的山大島風力発電所

台風9号・10号によるブレード折損事故に関する報告（第5報）

2022年11月30日

株式会社の山大島風力発電所

② 追加メカニカルローターロック装置

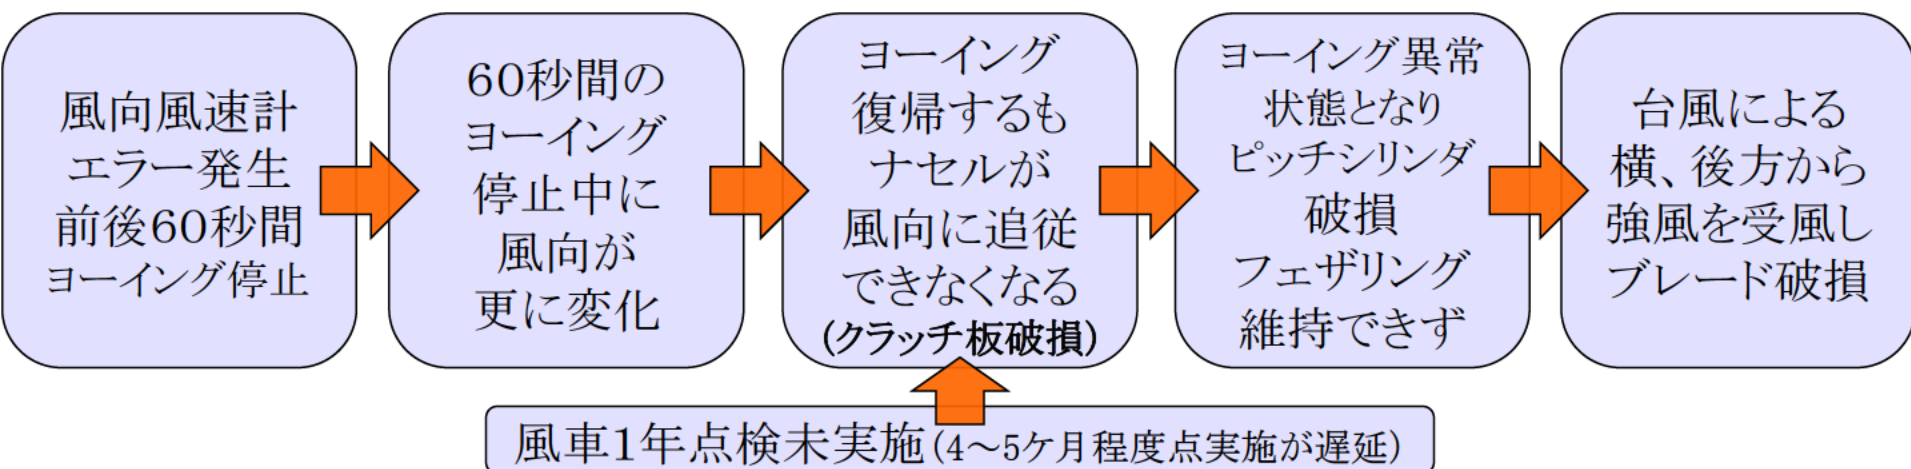
追加措置を行うことでブレードが壊れないということを明記してください。

メーカーによる現地確認が、時間的な制約により困難な場合の運用についても対策が必要ではないか。

①のフィッシュネットについては、強風時のブレード振動を抑える効果があり、②の追加メカニカルローターロック装置で確実にローターを固定し、ヨーイングに異常が生じた場合でも、50m/s(10分平均)の風速にブレードが耐えることができます。(メーカー回答)

Vestas社の回答より、ギアボックス故障時については事業者のみの判断とせず、Vestas社技術員による現地での状態確認を依頼し、その結果判断をもって、ローターロックの使用、及び追加措置を実施することといたします。

台風接近までに現地確認が間に合わない場合は、故障状況を動画や画像を用いメーカー技術員に確認を取ったうえで対応いたします。

8号機、13号機の事故原因について

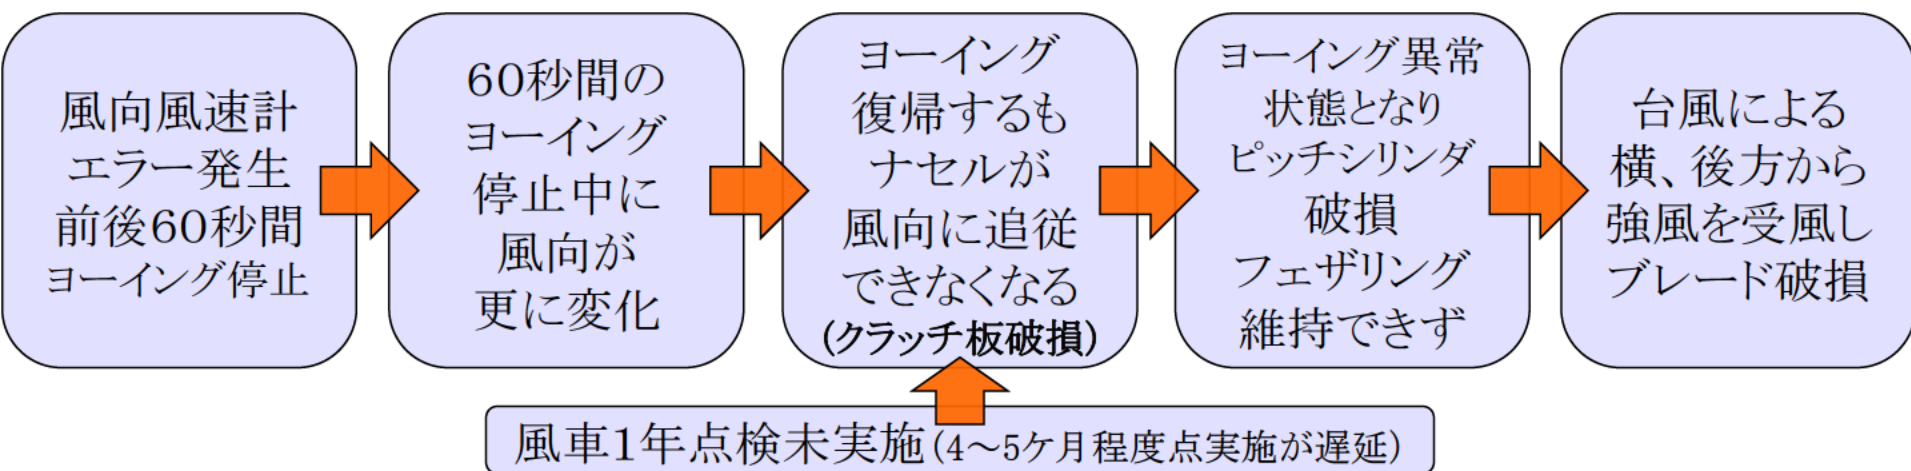
点検遅延は事故の原因か否か。

この2機について、ヨーイング機能に異常を生じさせた主原因として、計測範囲を超えた風速による、風向風速計のエラー発生が挙げられる。

風向風速計のエラーにより、風向とナセル方向の差異が拡大し、その状態で瞬間的に強い力が加わったことでクラッチ板が破損したものと推測する。クラッチ板については、前年度の1年点検実施から1年以上点検が行われておらず、メーカーが指定する1年毎の定期点検が適切に実施されていない状態であった。

間接的な要因として、適切な点検が行われていなかったことも影響した可能性がありますが、ヨーイングに異常を生じさせた主原因は、計測範囲を超えた風速によるエラーの発生である。
